Informe Consolidado de Solicitud de Aclaraciones, Rectificaciones y/o Ampliaciones a la Declaración de Impacto Ambiental del Proyecto "DESARROLLO INMOBILIARIO HUERTOS DE CHILLÁN, ETAPA 3 LOTE A3"

Nombre del Titular : Galilea de Ingeniería y Construcción
Nombre del Representante Legal : Álvaro Tapia Bravo
Dirección : Tres Oriente N° 1424

El presente Informe Consolidado de Solicitud de Aclaraciones, Rectificaciones o Ampliaciones a la Declaración de Impacto Ambiental del proyecto "DESARROLLO INMOBILIARIO HUERTOS DE CHILLÁN, ETAPA 3 LOTE A3", contiene las observaciones generadas en virtud de la revisión de la Adenda.

Figura. Establecimientos educacionales:

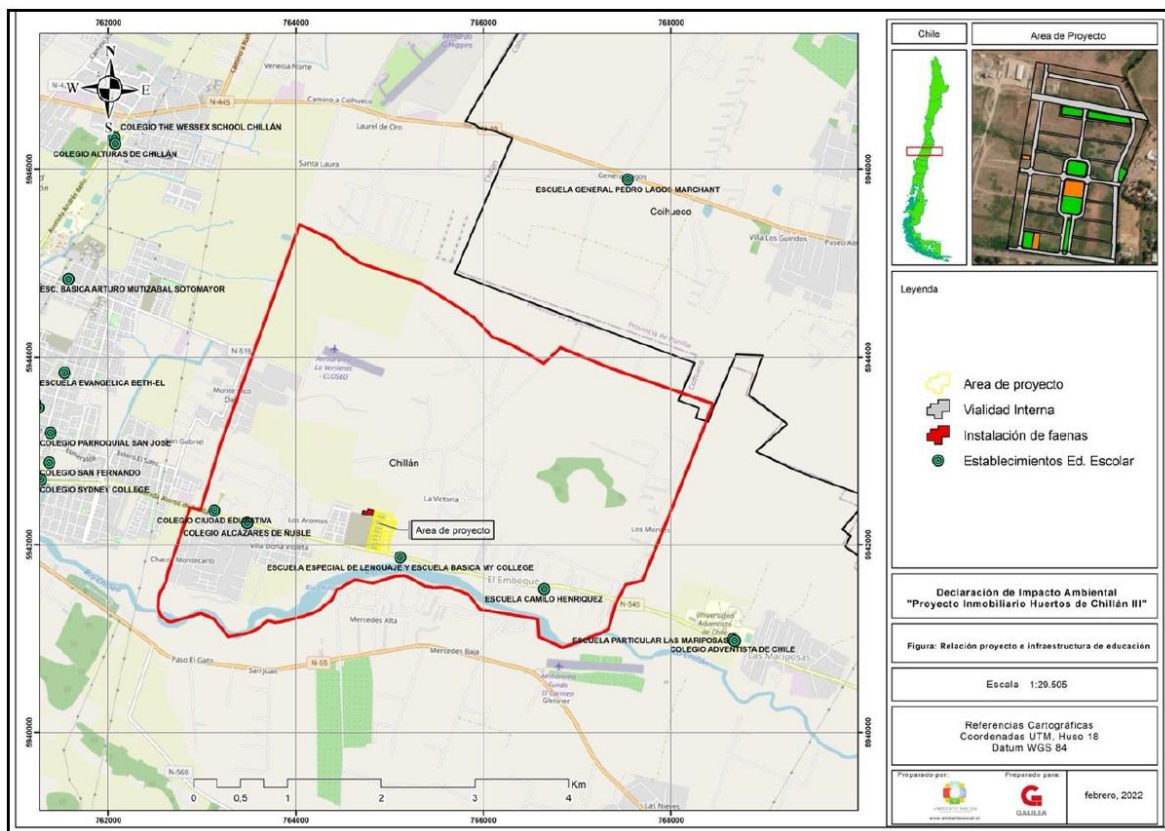
- 4.27. Al revisar la Figura 26. “Establecimientos educacionales” del Anexo del Estudio de Medio Humano, se aprecia que en el sector Sur del proyecto se ubica la “Escuela Especial de lenguaje y escuela básica My College”. El cual se puede identificar en la siguiente imagen:
